**„Výstavba Janáčkova kulturního centra v Brně“**

## **VYSVĚTLENÍ, ZMĚNA NEBO DOPLNĚNÍ ZADÁVACÍ DOKUMENTACE**

### **Vysvětlení zadávací dokumentace č. 1 ze dne 4. 7. 2023**

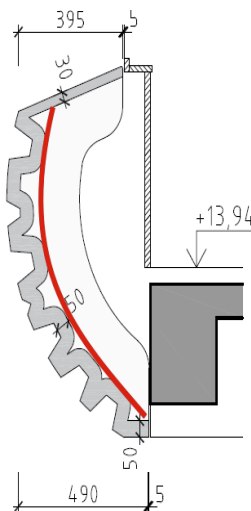
*Je možné realizovat betonové skořepiny, u kterých je předpokládáno využití 3D tisku betonu, alternativně také jinou technologií?*

U betonových předprsní balkonů se ukázaly technické limity, zejména co se týče rubové strany výrobku a dodržení předepsané tloušťky (viz odpověď č. 4). Jiná technologická alternativa tedy není známa (a proto není ani připuštěna).

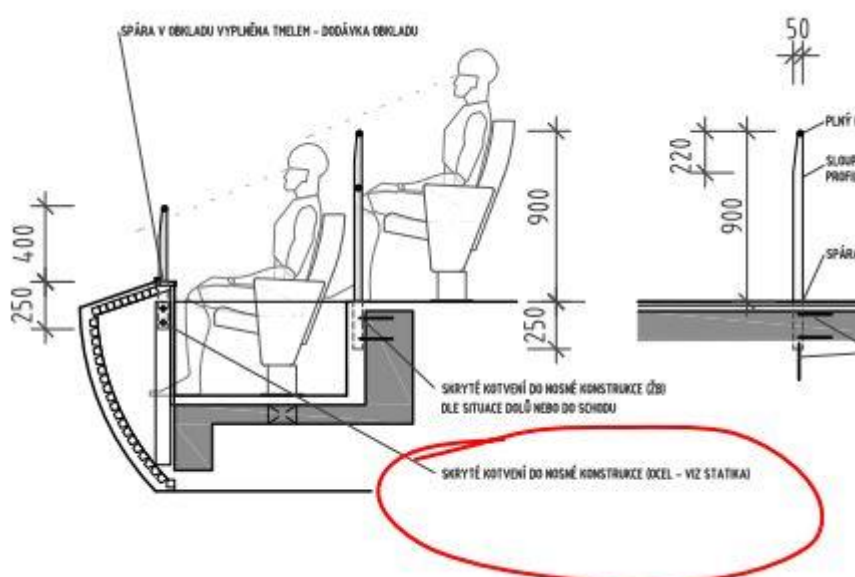
Ve VV „štetové stěny“ je rozpor v položkách

3	23.03	Vrty pro piloty průměr 1000 mm	m	2 675,50000
6	23.06	Zřízení výplně pilot průměru 1000 mm	m	2 576,50000

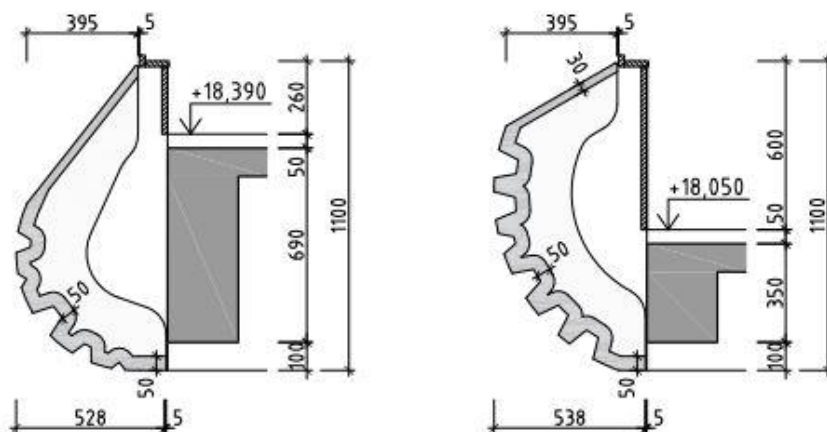
Z/P2.03	Terč pro vymezení dráhy ALU odlitek atyp, vč. formy, vč. kotvení, doplňků a povrch. ú. D+M, podrobněji viz výpis zámečnických výrobků D.1.1.806a	kus	40,00000
Z/P3.03	Terč pro vymezení dráhy ALU odlitek atyp, vč. formy, vč. kotvení, doplňků a povrch. ú. D+M, podrobněji viz výpis zámečnických výrobků D.1.1.806a	kus	40,00000

*Text položky odkazuje na D11806a, nicméně popis zde není už vůbec žádný. Žádáme o grafickou přílohu prvku nebo potvrzení, že se jedná v obou případech o prvek dle D11634.*

Výpis akustických izolačních prvků "AI"

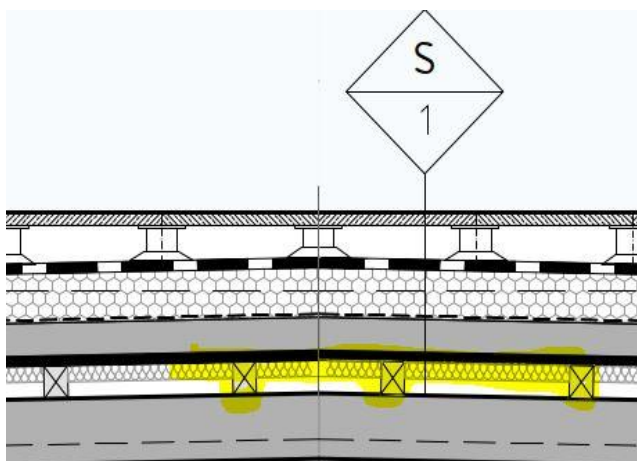
Žádáme o přesnou lokalizaci obou konstrukcí ve stavbě. Ze stávajícího popisu vyplývá, že se jedná o stejné vrstvy v rámci skladby S1-S3. Což dle našeho názoru znamená že jsou tyto konstrukce ve výkazu výměr započítány dvakrát. Žádáme o prověření a event úpravu výkazu výměr.
